**INFORME CONSOLIDADO DE LA EVALUACIÓN
DECLARACIÓN DE IMPACTO AMBIENTAL DEL PROYECTO “Planta Fotovoltaica Curamachi”**

**INFORME CONSOLIDADO DE LA EVALUACIÓN
DECLARACIÓN DE IMPACTO AMBIENTAL DEL PROYECTO**
Planta Fotovoltaica Curamachi

Planta solar a distancia de 1 km del lago Machicura

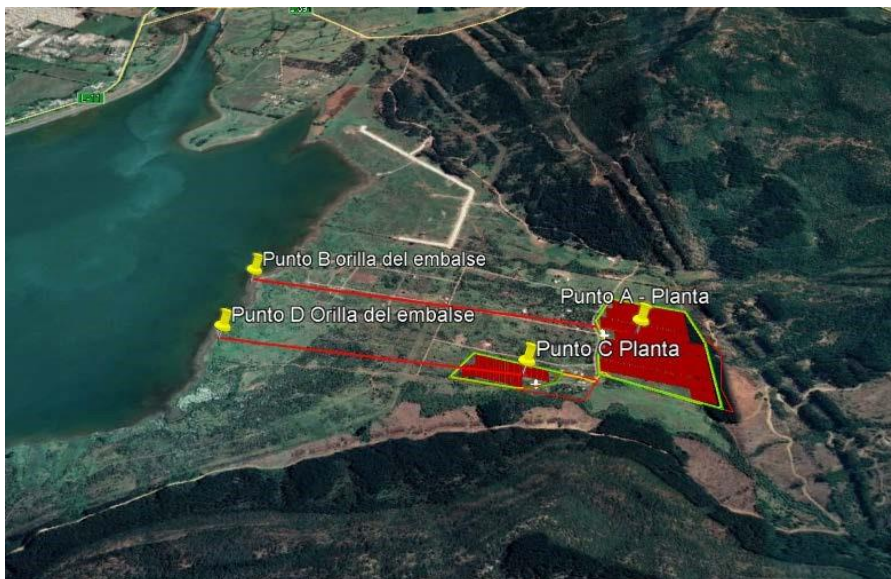
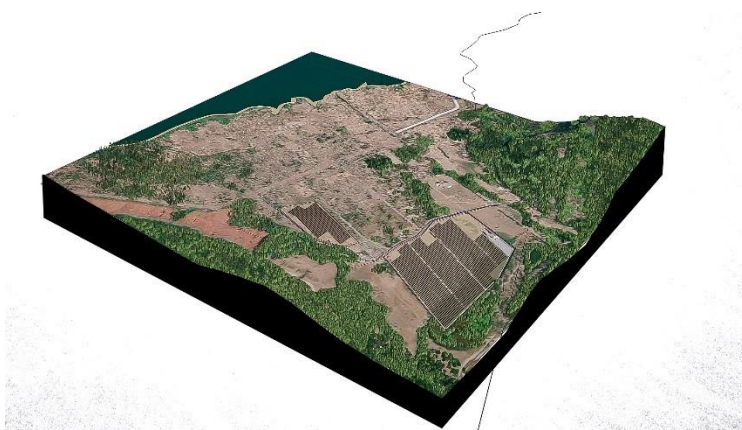
12.3.2.236 Observación

Según su topografía el terreno presenta un porcentaje de inclinación entre un 0,2 y 3,7% por lo cual no afecta la visualización de la planta, como se observa en las imágenes anteriores.

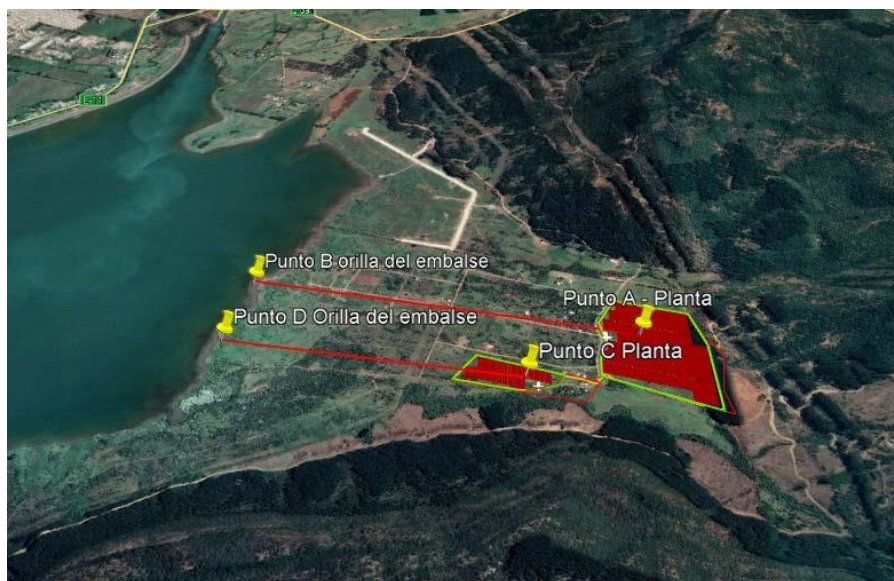
12.3.3.15 Observación:

Cuál es su plan de protección del paisaje y de la zona turística del lago Machicura, considerando que el efecto espejo del proyecto es visible desde toda la ribera del lago y genera contaminación visual intensa.

Este Servicio de Evaluación Ambiental considera pertinente la observación planteada toda vez que se refiere al proyecto en evaluación. En primer lugar, es importante señalar que los paneles no generan el efecto espejo mencionado, los paneles están fabricados con una lámina de vidrio templado que se asegura de no generar reflejos. Esto precisamente por los paneles deben absorber la radiación solar y no reflejarla. De manera adicional, se hace presente que La orientación de los paneles es siempre hacia el norte. Los paneles no van horizontales, la inclinación es aproximadamente 21° grados y por lo general nuestras plantas tienen seguidores de luz. Por lo tanto, tienen movimiento de este a oeste ya que siguen la luz del sol del amanecer al atardecer. Además, los paneles son antirreflejo y se debe considerar la ubicación del proyecto que es en la ladera oriente del embalse y la distancia con dicho embalse es de 1000 metros aproximadamente.

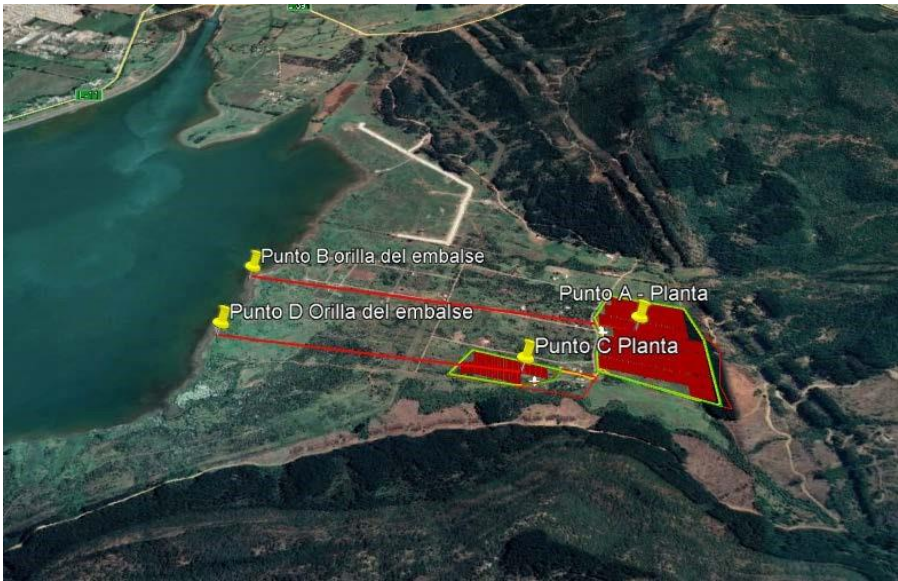
12.3.3.18 Observación:

Cual es el plan del proyecto y medidas respecto a la atracción de insectos de agua por parte del efecto espejo de los paneles solares debido a la reflexión horizontal de la luz polarizada similar al reflejo del agua y que causa muerte de insectos que viven a orillas de curso de ríos y aguas.
